Dato
2024-05-02

BRANDTEKNISK NOTAT **ALDERSRO PLEJECENTER:** **NR 2 (ADMINISTRATION)** **OG NR 4, 6 OG 10** **(ÆLDREBOLIGER)**

Projekt navn **Svendborg kommune – Udredning brandforhold ved 2 plejehjem**
Projekt nr. **1100049740 – RDK2021N01473**
Modtager **Svendborg kommune**
Dokumenttype **Notat**
Dato **2024-05-02**
Version **01**
Udarbejdet af **CAM, JCAS**
Kontrolleret af **KRSS**
Godkendt af **KRSS**
Bilag
Bilag 1 – Nr. 2 og 4 -Brandtiltag
Bilag 2 – Nr. 6 -Brandtiltag
Bilag 3 – Nr. 10 -Brandtiltag
Økonomi, Overslagsberegning

Oprindelige stigrør er genbrugt ved ombygningen - kælderetage

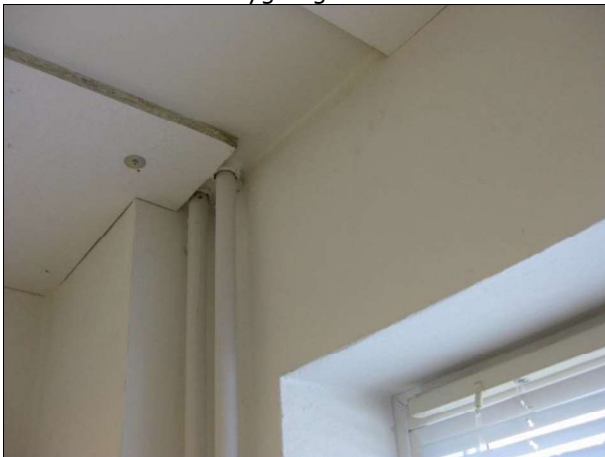
Stigstrengene til radiatorer er generelt set placeret ved facaderne med fremløbs- og returløbsstreng. Varmeinstallation er genbrugt fra tidligere, dvs. stigstrengene i stålrør og radiatorer er genbrugt i forbindelse med ombygningen.

Varmerør er generelt ført gennem etageadskillelsen i stålbøsningsrør, som det var tradition for i denne periode.

I forbindelse med udbedring/tætning af øvrige installationer, anbefales det at kontrollere gennemføringerne og tætte mod røgspredning.

Synlig gulv afløbskål i plast i kælderen - ingen tætning

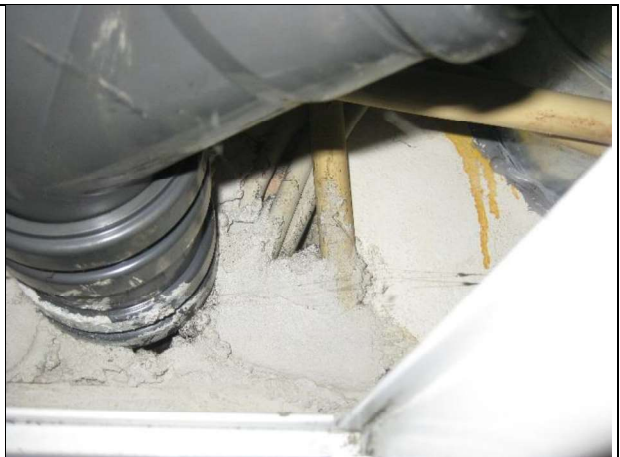
Tætning med montageskum omkring afløbsinstallation i kælder

Alle gennemføringer kontrolleres i forbindelse med udbedring/tætning af øvrige installationer. Om nødvendigt skal afløbsinstallationen beskyttes af en inddækning, der svarer til bygningsdelens brandadskillende krav.

Der tættes mod brand- og røgspredning, samt monteres brandmanchetter hvor dette er kævet pga. rørmateriale og dimension på afløbsrøret i relation til gennemføring i brandadskillende etageadskillelse.

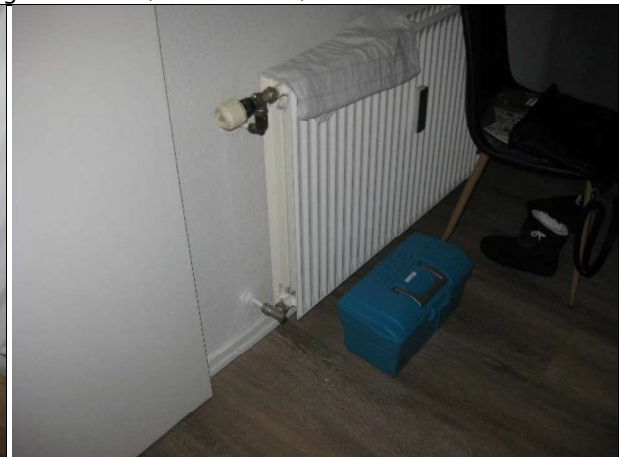
Varmerør er generelt ført gennem etageadskillelsen, som det var tradition for i denne periode.

Brug af stålrørsbøsninger, kunne ikke konstateres ved besigtigelsen.

Opføring af kabler fra kælder til stueetage er ikke tætnet

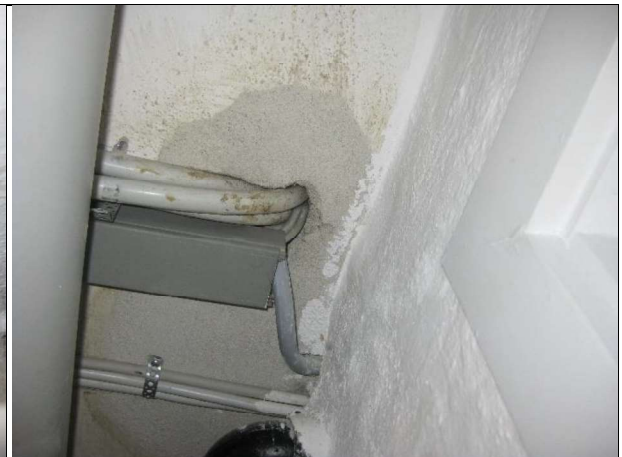
Nogle gennemføringer er udført med puds ved underside af etagedæk over kælderetagen. Gennemføringer i den enkelte lejlighed var ikke synlige fra inspektionslemmene, hvorfor disse ikke er kontrollerede ved besigtigelsen.
